| BETR. Overdrive, type J/P-hybride B230E/F | | NO. 96 |

Service Bulletin

Nieuwe overdrive, type "J/P-hybride"

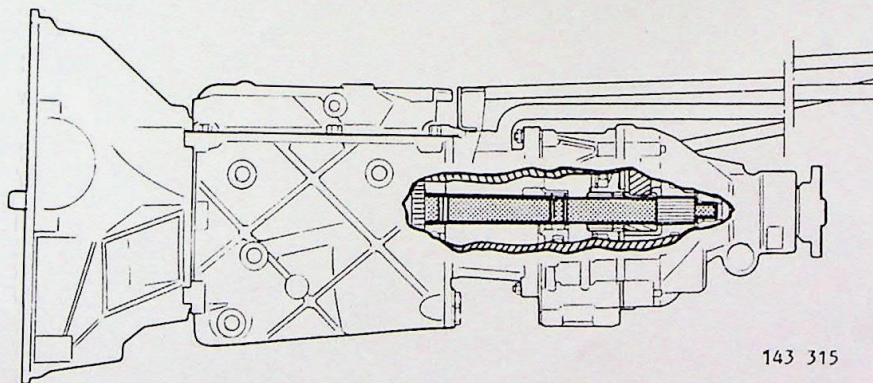
De overdrive, type "J" is uit produktie genomen.

Deze is vervangen door overdrive, type "J/P-hybride" met een groter gat in het hart, dwz. een aanpassing aan de dikkere hoofdas van de versnellingsbak die met ingang van de modellen 1987 bij alle M46 versnellingsbakken voorkomt.

De overdrive, type "J/P" past alleen bij versnellingsbakken met de **dunnere** hoofdas.

De overdrive, type "J/P-hybride" kan alleen worden gebruikt met de versnellingsbakken met de **dikkere** hoofdas, anders wordt de planeetoverbrenging niet gesmeerd.

De nieuwe overdrive heeft het Volvo O/N 1 208 516-3 en komt voor bij de modellen 1987 die met een B230E en B230F-motor zijn uitgerust.
